原管発官 R2 第 186 号
令和 2 年 10 月 26 日

柏崎刈羽原子力発電所原子炉施設保安規定変更認可申請書の補正について

変更認可申請書のうち
「別添」の補正

柏崎刈羽原子力発電所 原子炉施設保安規定変更比較表

図28

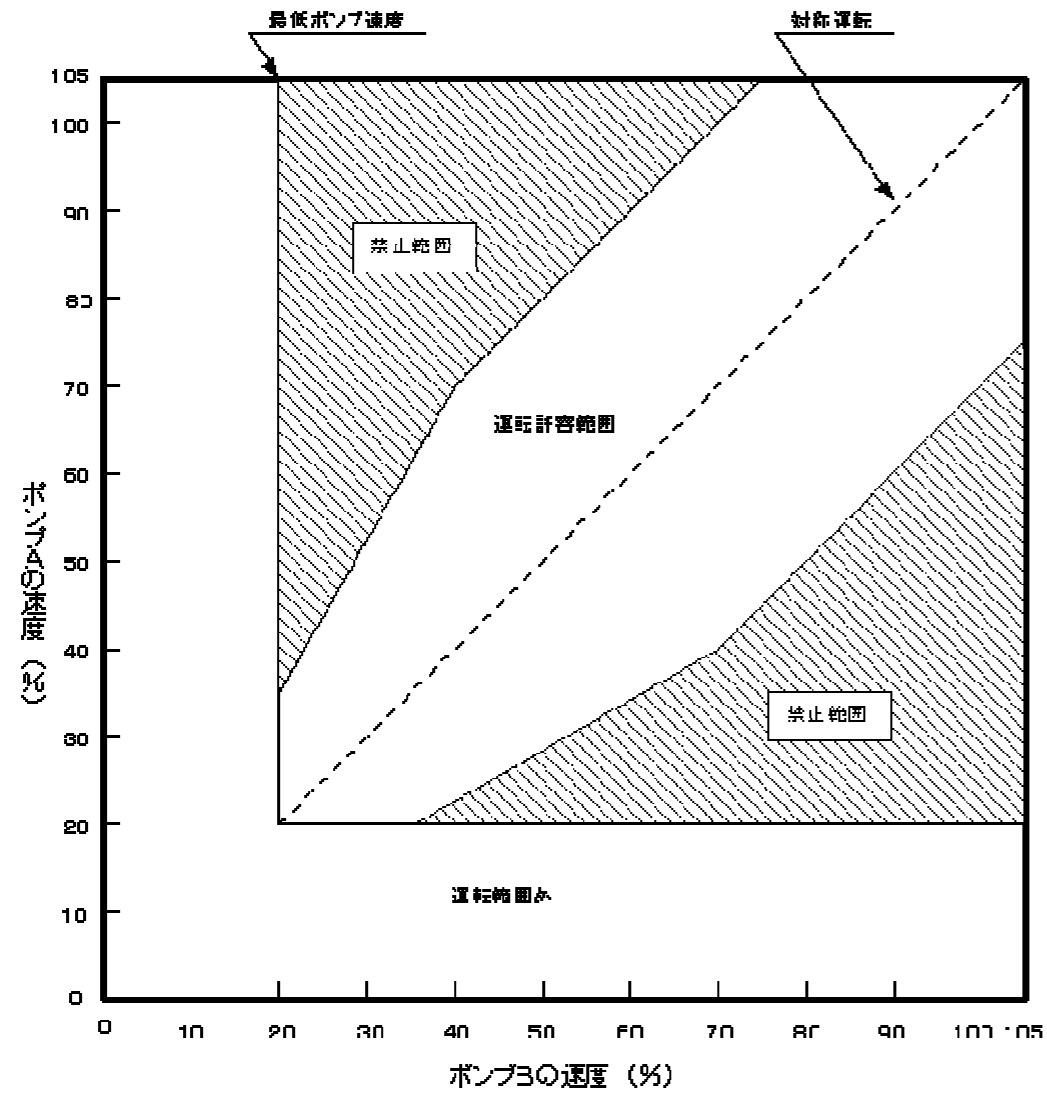
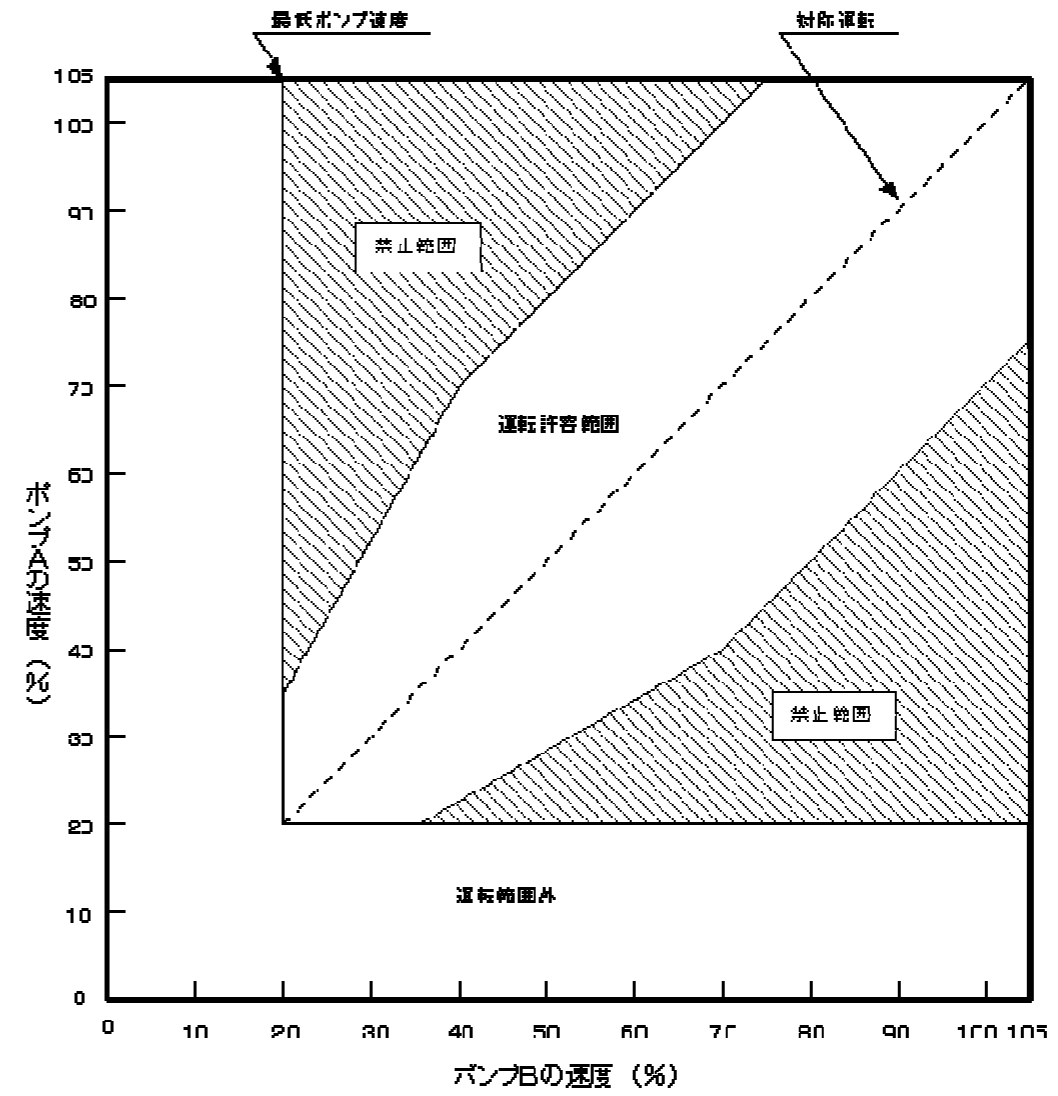
変 更 前	変 更 後	備 考																
<p>(原子炉再循環ポンプ) 第28条 〔1号炉, 2号炉, 3号炉, 4号炉及び5号炉〕 原子炉の状態が運転及び起動において, 原子炉再循環ポンプは表28-1で定める事項を運転上の制限とする。ただし, 2号炉及び5号炉において, 負荷しゃ断により, 2台の原子炉再循環ポンプがトリップした場合を除く。 2. 原子炉再循環ポンプが運転上の制限を満足していることを確認するため, 次号を実施する。 1台停止時には制御棒の引き抜き及び炉心流量の増加(停止した原子炉再循環ポンプの再起動時を除く。)を行ってはならない。 (1) 当直長は, 原子炉の状態が運転及び起動において, 原子炉再循環ポンプ2台運転時には2台の原子炉再循環ポンプ速度が図28に定める運転許容範囲内にあることを毎日1回確認する。 3. 当直長は, 原子炉再循環ポンプが第1項で定める運転上の制限を満足していないと判断した場合, 表28-2の措置を講じる。</p> <p>〔6号炉及び7号炉〕 原子炉の状態が運転及び起動において, 原子炉再循環ポンプは表28-1で定める事項を運転上の制限とする。 2. 原子炉再循環ポンプが運転上の制限を満足していることを確認するため, 次号を実施する。 (1) 当直長は, 原子炉再循環ポンプの運転台数を毎日1回確認する。 3. 当直長は, 原子炉再循環ポンプが第1項で定める運転上の制限を満足していないと判断した場合, 表28-2の措置を講じる。</p> <p>表28-1 1. 1号炉, 2号炉, 3号炉, 4号炉及び5号炉</p> <table border="1" data-bbox="127 1188 1329 1314"> <thead> <tr> <th>項 目</th> <th>運転上の制限</th> </tr> </thead> <tbody> <tr> <td>原子炉再循環ポンプ</td> <td>原子炉再循環ポンプ速度が図28に定める運転許容範囲内にあること</td> </tr> </tbody> </table> <p>2. 6号炉及び7号炉</p> <table border="1" data-bbox="127 1398 1329 1482"> <thead> <tr> <th>項 目</th> <th>運転上の制限</th> </tr> </thead> <tbody> <tr> <td>原子炉再循環ポンプ</td> <td>原子炉再循環ポンプが10台で運転していること</td> </tr> </tbody> </table>	項 目	運転上の制限	原子炉再循環ポンプ	原子炉再循環ポンプ速度が図28に定める運転許容範囲内にあること	項 目	運転上の制限	原子炉再循環ポンプ	原子炉再循環ポンプが10台で運転していること	<p>(原子炉再循環ポンプ) 第28条 〔1号炉, 2号炉, 3号炉, 4号炉及び5号炉〕 原子炉の状態が運転及び起動において, 原子炉再循環ポンプは表28-1で定める事項を運転上の制限とする。ただし, 2号炉及び5号炉において, 負荷しゃ断により, 2台の原子炉再循環ポンプがトリップした場合を除く。 2. 原子炉再循環ポンプが運転上の制限を満足していることを確認するため, 次号を実施する。 1台停止時には制御棒の引き抜き及び炉心流量の増加(停止した原子炉再循環ポンプの再起動時を除く。)を行ってはならない。 (1) 当直長は, 原子炉の状態が運転及び起動において, 原子炉再循環ポンプ2台運転時には2台の原子炉再循環ポンプ速度が図28に定める運転許容範囲内にあることを毎日1回確認する。 3. 当直長は, 原子炉再循環ポンプが第1項で定める運転上の制限を満足していないと判断した場合, 表28-2の措置を講じる。</p> <p>〔6号炉及び7号炉〕 原子炉の状態が運転及び起動において, 原子炉再循環ポンプは表28-1で定める事項を運転上の制限とする。 2. 原子炉再循環ポンプが運転上の制限を満足していることを確認するため, 次号を実施する。 (1) 当直長は, 原子炉再循環ポンプの運転台数を毎日1回確認する。 3. 当直長は, 原子炉再循環ポンプが第1項で定める運転上の制限を満足していないと判断した場合, 表28-2の措置を講じる。</p> <p>表28-1 1. 1号炉, 2号炉, 3号炉, 4号炉及び5号炉</p> <table border="1" data-bbox="1383 1188 2585 1314"> <thead> <tr> <th>項 目</th> <th>運転上の制限</th> </tr> </thead> <tbody> <tr> <td>原子炉再循環ポンプ</td> <td>原子炉再循環ポンプ速度が図28に定める運転許容範囲内にあること</td> </tr> </tbody> </table> <p>2. 6号炉及び7号炉</p> <table border="1" data-bbox="1383 1398 2585 1482"> <thead> <tr> <th>項 目</th> <th>運転上の制限</th> </tr> </thead> <tbody> <tr> <td>原子炉再循環ポンプ</td> <td>原子炉再循環ポンプが10台で運転していること</td> </tr> </tbody> </table>	項 目	運転上の制限	原子炉再循環ポンプ	原子炉再循環ポンプ速度が図28に定める運転許容範囲内にあること	項 目	運転上の制限	原子炉再循環ポンプ	原子炉再循環ポンプが10台で運転していること	<p>変更なし</p>

表46-1

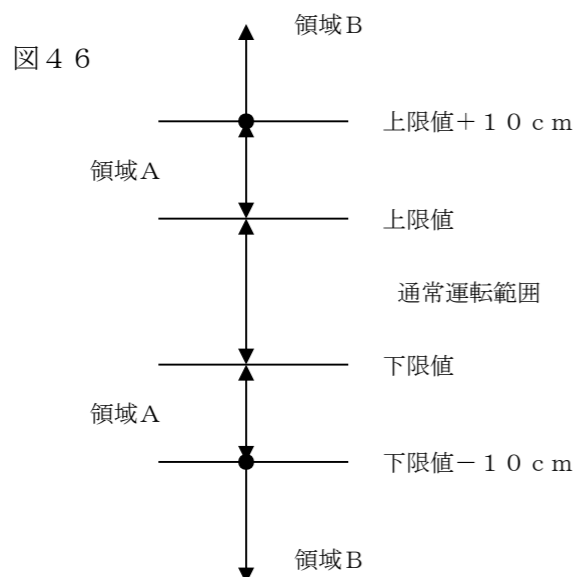
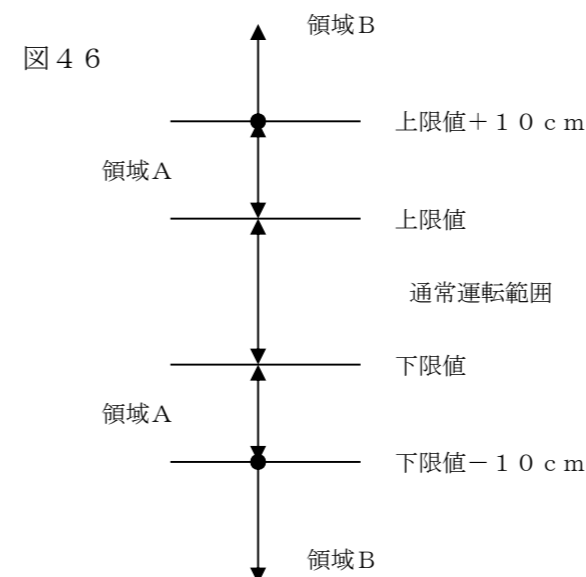
(サブプレッションプールの水位)
 第46条 原子炉の状態が運転、起動及び高温停止において、サブプレッションプール^{※1}の水位は、表46-1(図46)で定める事項を運転上の制限とする。ただし、地震時を除く。なお、7号炉において、原子炉隔離時冷却系又は高圧代替注水系の運転確認等により、サブプレッションプールの水位が図46の領域Aに移行した場合、運転確認開始から確認終了後24時間までの間は、運転上の制限を満足していないとはみなさないが、領域Bに移行した場合は、運転上の制限の逸脱と判断する。

2. サプレッションプールの水位が前項で定める運転上の制限を満足していることを確認するため、次号を実施する。なお、7号炉において、原子炉隔離時冷却系又は高圧代替注水系の運転確認等により、サブプレッションプールの水位が図46の領域Aに移行した場合、5分毎にサブプレッションプールの水位を監視するとともに、領域Bに近接した場合は、水位が変動するような運転確認等を中止し、24時間以内に水位を制限値内に復旧する。

図6-6-2-1

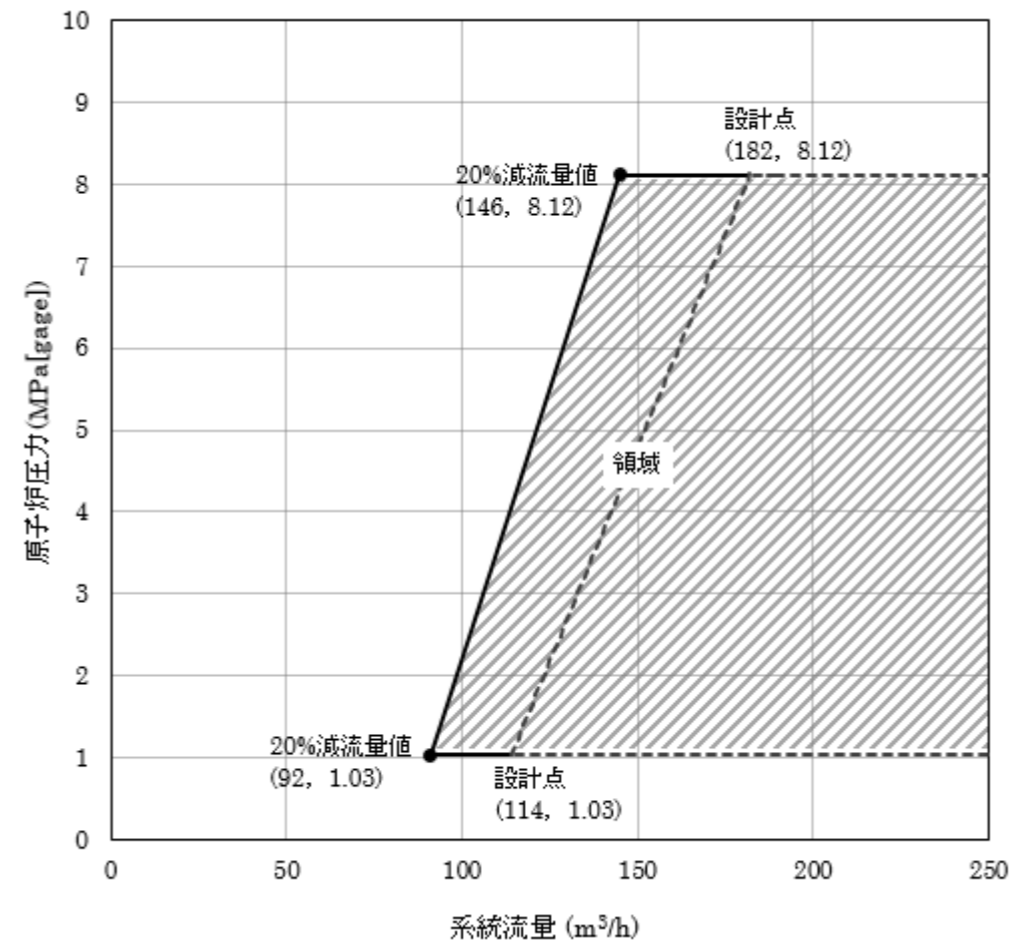
<table><tr> <th data-bbox="1383 268 1988 321">項目</th> <th data-bbox="1988 268 2300 321">頻度</th> <th data-bbox="2300 268 2475 321">担当</th> </tr><tr> <td data-bbox="1383 684 1988 926">3. <u>原子炉圧力が1.03MPa[gage]以上において、高压代替注水系ポンプの流量が図66-2-1に定める領域内にあることを確認する。また、ポンプの運転確認後、ポンプの運転確認に際して使用した弁が待機状態にあることを確認する。</u></td> <td data-bbox="1988 684 2300 926"><u>定事検停止後の原子炉起動中に1回</u></td> <td data-bbox="2300 684 2475 926"><u>当直長</u></td> </tr><tr> <td data-bbox="1383 1047 1988 1289">5. <u>原子炉圧力が1.03MPa[gage]以上において、高压代替注水系ポンプの流量が図66-2-1に定める領域内にあることを確認する。また、ポンプの運転確認後、ポンプの運転確認に際して使用した弁が待機状態にあることを確認する。</u></td> <td data-bbox="1988 1047 2300 1289"><u>1ヶ月に1回</u></td> <td data-bbox="2300 1047 2475 1289"><u>当直長</u></td> </tr></table>

原子炉がスクラムした場合の運転操作基準 (1号炉～6号炉)

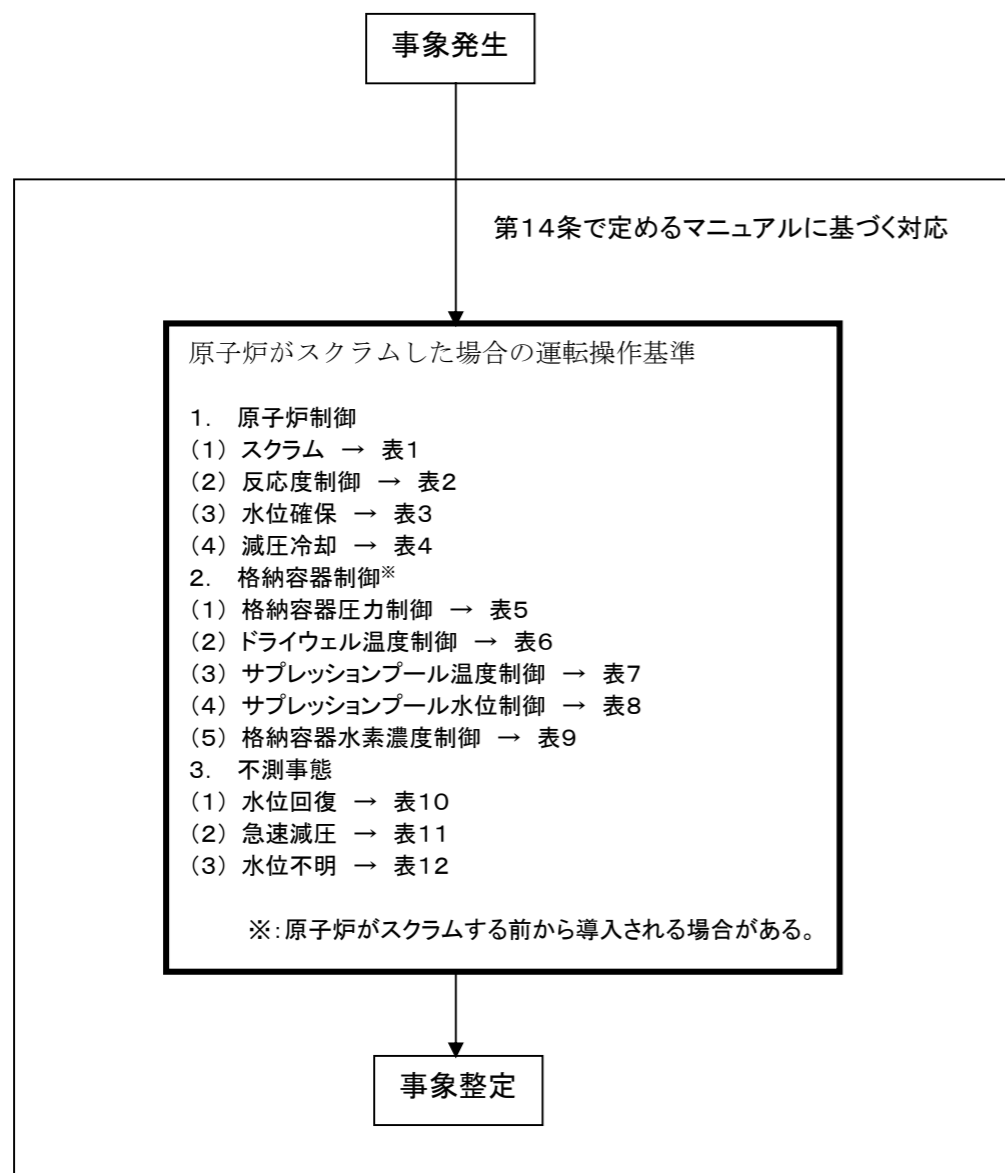
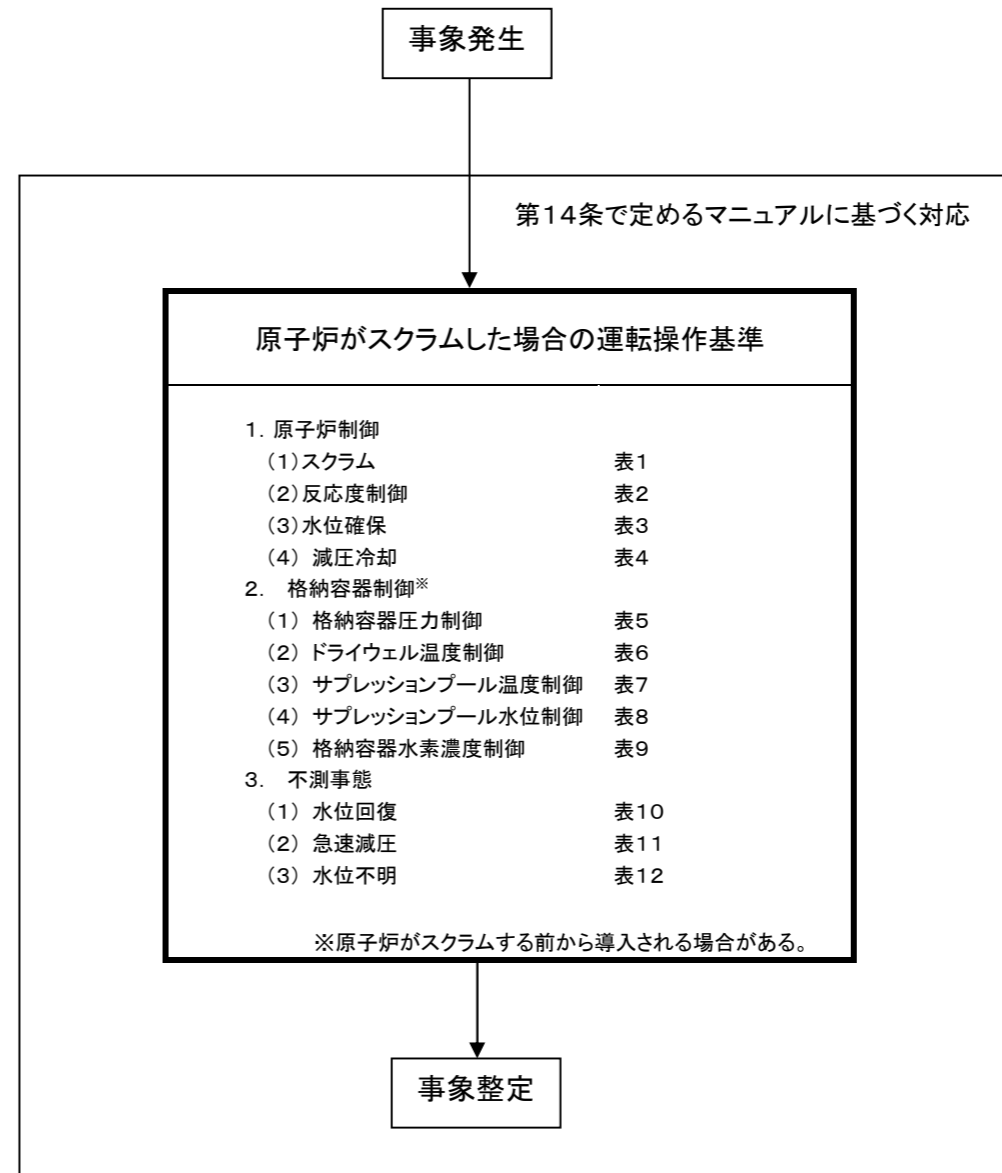
炉心は、原子力発電所において最大の放射能インベントリを有する部分である。したがって、著しい放射能の放出となる炉心の大損傷を防止するために、原子炉内の核分裂反応を停止し、炉心冷却形状を維持すること及び発電所外への放射能の放出を防止するために格納容器の健全性を維持することが重要である。このため、原子炉の未臨界維持、原子炉の冷却の確保、格納容器の健全性確保に関して、以下の12の運転操作基準について定める。なお、この操作基準を使用する際には、当直長の判断に基づいて、より保守的な（安全側の）操作や事象の進展に応じた監視操作の省略等を妨げるものではない。
